令和2年7月球磨川豪雨検証委員会

## 球磨川豪雨検証委員会に関する公開質問状

平成 10 年人吉 HQ 図と HQ 式 令和 2 年 7 月豪雨の水位 (7.25m) の流量は 11552 m<sup>3</sup>/s

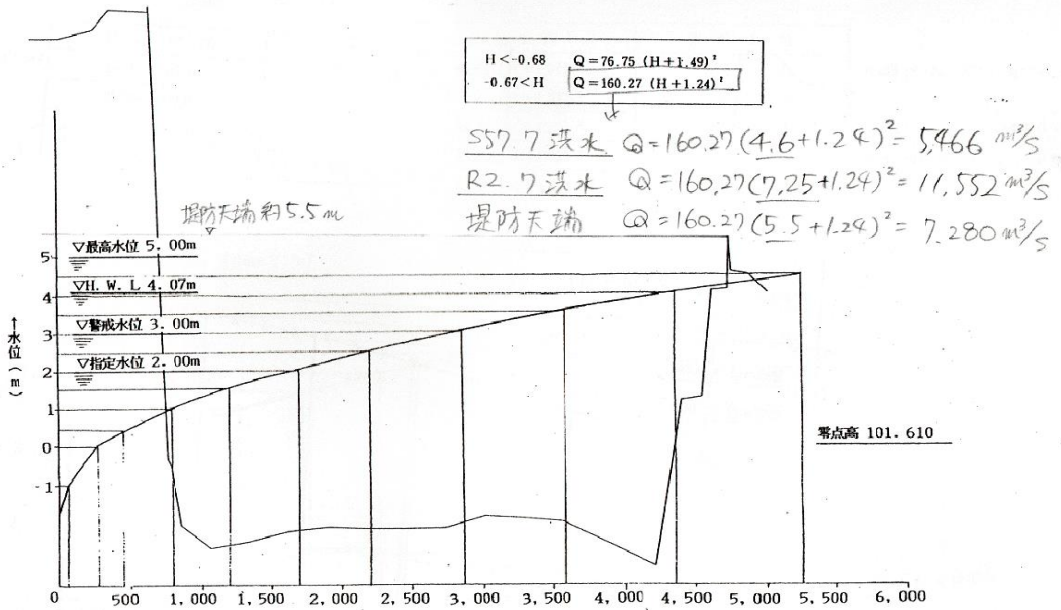
国交省が情報開示した 1982 年 7 月 25 日洪水をもとにした HQ 式に堤防天端の水位を当てはめると、7280 m<sup>3</sup>/s となる。今次洪水のピーク水位 7.25m (6.9~7.6m の平均値) を当てはめれば、11552 m<sup>3</sup>/s、氾濫戻しを加えたらそれ以上になるとの指摘もある。実績再現ピーク流量 7000 m<sup>3</sup>/s は、あまりにも過小ではないのか。7000 m<sup>3</sup>/s が妥当だといふのであれば、82 年当時に比べて洪水が流下しにくくなった理由を説明すること。
